Vetture	B39/7	INFORMAZIONE TECNICA	N. 212	COM/STA
Sezione	1	MOTORE	37	Date: 28/1/1974

### Autovettura Mini Cooper 1300 Export RIDUZIONE RUMOROSITA' VENTILATORE

Vetture		N.	
Tutte	INFORMAZIONE TECNICA	213	COM/STA
Sezione			
0	V A R I E	73	Data: 15/2/1974

Vetture	58	INFORMAZIONE TECNICA	N.	214	COM/STA
	59				
Sezione	7	FRENI	14	Data: 20/2/1974

Autovetture Mini 90 e Mini 120  
MORSETTI CAVI SUL CARBURATORE

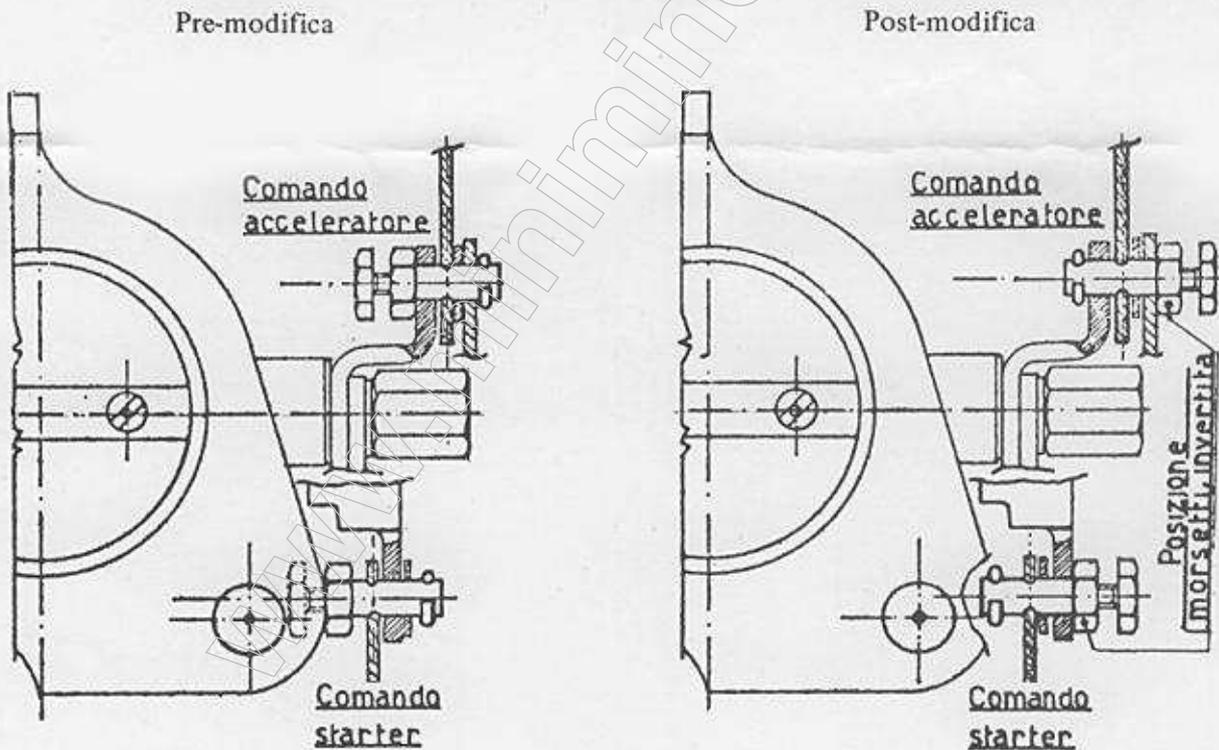
Allo scopo di facilitare il montaggio dei cavetti starter ed acceleratore è stato aumentato da 2 a 2,2 mm. il diametro del foro per gli stessi sui rispettivi morsetti ed è stata inoltre invertita la posizione dei morsetti come illustrato qui di seguito:

### ANELLI PROTEZIONE TUBI RISCALDATORE

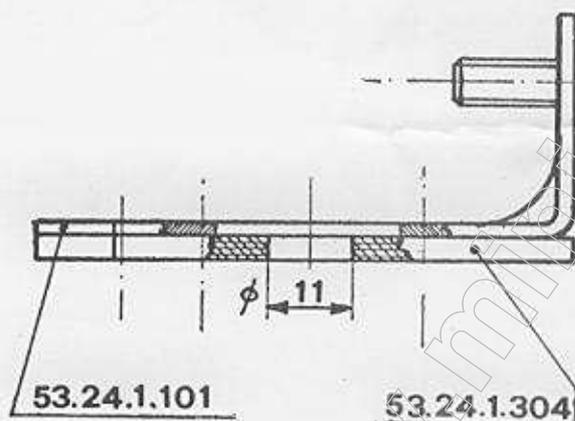
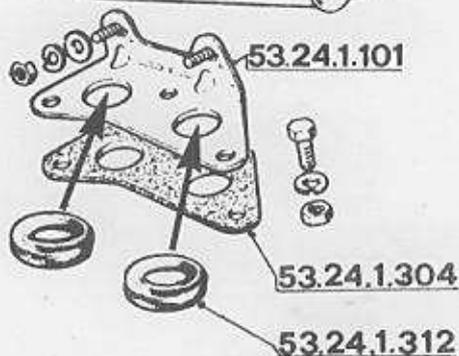
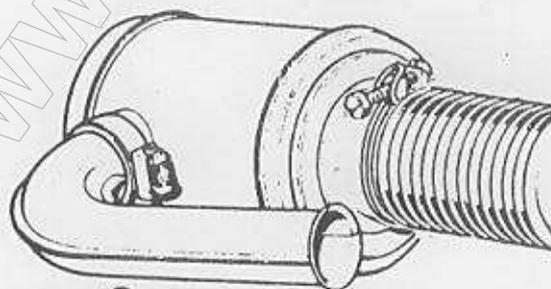
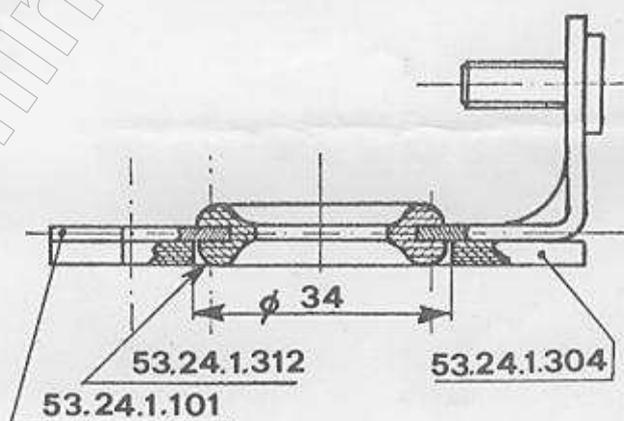
Per evitare rotture dei tubi del riscaldatore, dovute a sfregamento degli stessi contro gli spigoli dei fori di attraversamento della piastra supporto filtro aria, in ciascun foro sarà montato un anello in gomma 53.24.1.312.

Detto montaggio comporta anche la sostituzione della guarnizione 53.24.1.304 avente fori  $\phi$  11 mm. con un'altra pari numero, avente fori  $\phi$  34 mm.

Autovettura Minimatic  
VARIAZIONE ASSETTO ANTERIORE

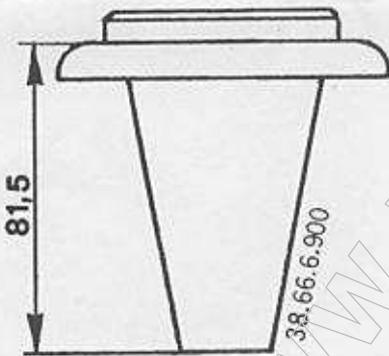
Allo scopo di aumentare l'altezza da terra della scatola del cambio, gli spingitoi degli elementi elastici in gomma delle sospensioni anteriori sono stati sostituiti con altri più lunghi di circa 4 mm. eguali a quelli già montati sulle prime vetture Mini 1000 e Mini Cooper 1300.
